Mission régionale d'autorité environnementale

## **AVIS DÉLIBÉRÉ**

**DOSSIER DE RÉALISATION DE LA ZONE D'AMÉNAGEMENT  
CONCERTÉ (ZAC) DE LA VANNERIE 1  
SUR LA COMMUNE DES SABLES D'OLONNE (85)**

**N°MRAe PDL-2023-6807**

Périmètre ZAC Vannerie 1 en pointillé rouge (Plan extrait du dossier)

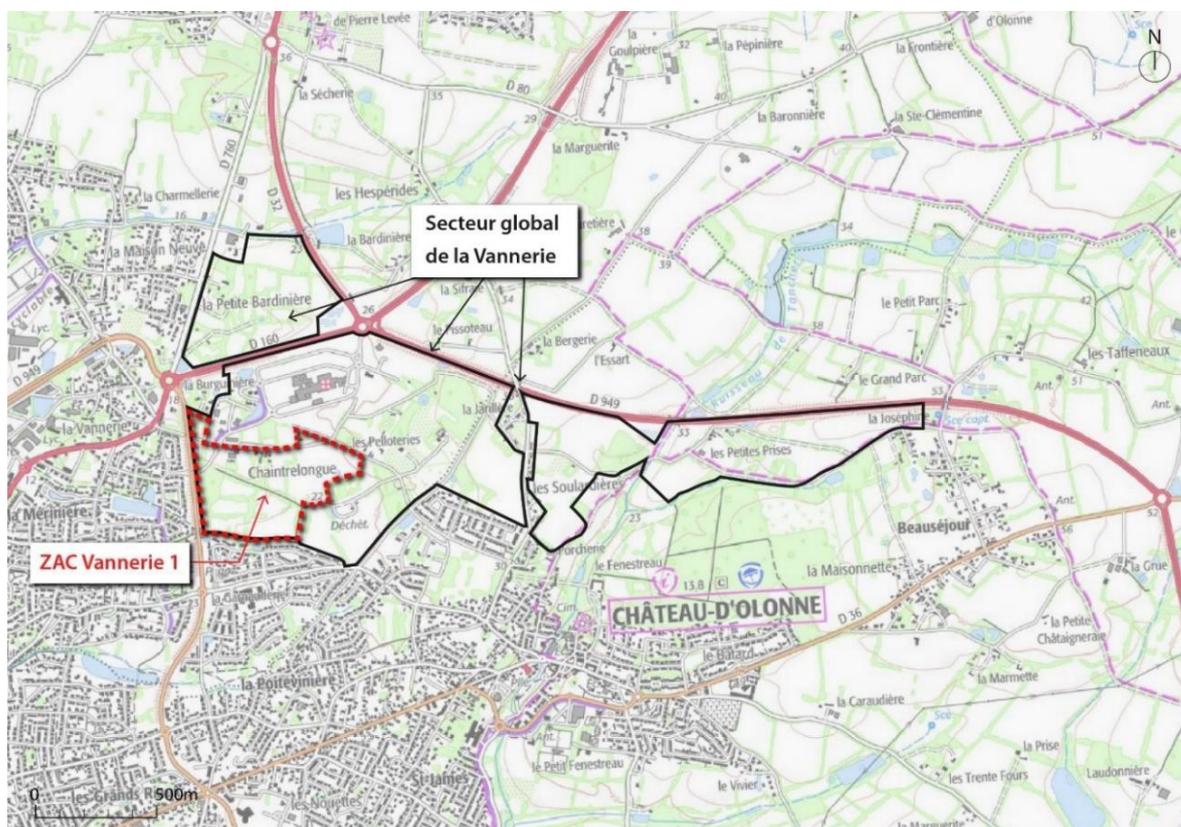
La collectivité inclut au dossier l'indication d'une recherche de continuité écologique avec l'« îlot 2 », situé en continuité de la présente ZAC Vannerie 1 qui sera aménagée en une tranche unique. L'indication, non mise à jour, selon laquelle *« une étude portant sur le reste de l'îlot 2 doit être lancée d'ici la fin de l'année 2020 »* est cependant à clarifier.

En l'absence d'actualisation du dossier sur les intentions de la collectivité en matière de limitation de la consommation d'espace à intégrer dans le futur SCoT, arrêté en conseil communautaire le 30 mars 2023, le dossier ne donne pas de visibilité sur une éventuelle révision à la baisse de l'emprise globale de l'aménagement du secteur de la Vannerie. L'ajout dans le dossier d'un bilan chiffré des surfaces aménagées

ou en voie d'aménagement et des surfaces actuellement fermées à l'urbanisation en vue d'un aménagement ultérieur, parmi les 145 ha de la déclaration de projet de 2014, aiderait à contextualiser les impacts de la ZAC au sein des impacts probables de l'opération globale d'aménagement. Notamment en matière de circulations et de nuisances, où le dossier tend toujours à remettre à plus tard l'analyse des conséquences de l'aménagement d'ensemble du secteur de la Vannerie.

- de préciser la vocation et de matérialiser l'emprise du reste de l'îlot 2 de la Vannerie évoqué, ainsi que celles des autres secteurs actuellement fermés à l'urbanisation en vue d'un aménagement ultérieur, parmi les 145 ha de la déclaration de projet de 2014 ;***
- de poursuivre l'étude et l'analyse du projet d'aménagement à l'échelle de l'ensemble du secteur de la Vannerie en contextualisant l'étude d'impact de chaque tranche d'aménagement opérationnel qui en est issue à cette échelle.***
